„III/37915 Brno, Merhautova, most 37915-2 Studená přes trat“

VYSVĚTLENÍ, ZMĚNA NEBO DOPLNĚNÍ ZADÁVACÍ DOKUMENTACE

Vysvětlení zadávací dokumentace č. 1 ze dne 24. 3. 2023

Vysvětlení zadávací dokumentace č. 2 ze dne 4. 4. 2023

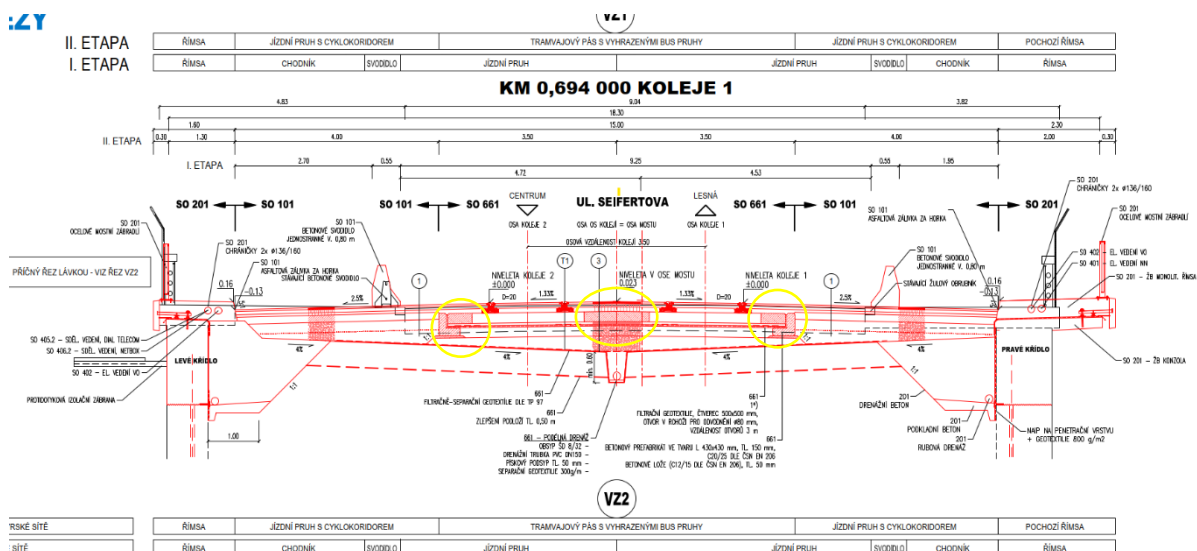
Dotaz č. 2

Ze vzorového řezu D.1.6. VZOROVÉ ŘEZY a ze soupisu prací není zřejmé, jaký materiál má být použit mezi tramvajovými panely DZP a mezi tramvajovými panely DZP a prefabrikáty „L“ viz. přiložený obrázek.

Může zadavatel uvést technickou specifikaci požadovaného materiálu a případně upravit soupis prací?

Zadavatel k dotazu upřesňuje, že podél panelů i mezi panely DZP je navržena směs SC C8/10, jež je obsažena v soupisu prací v položce č. 40 - „Podklad ze směsi stmelené cementem SC C 8/10 (KSC I) tl 200 mm“.
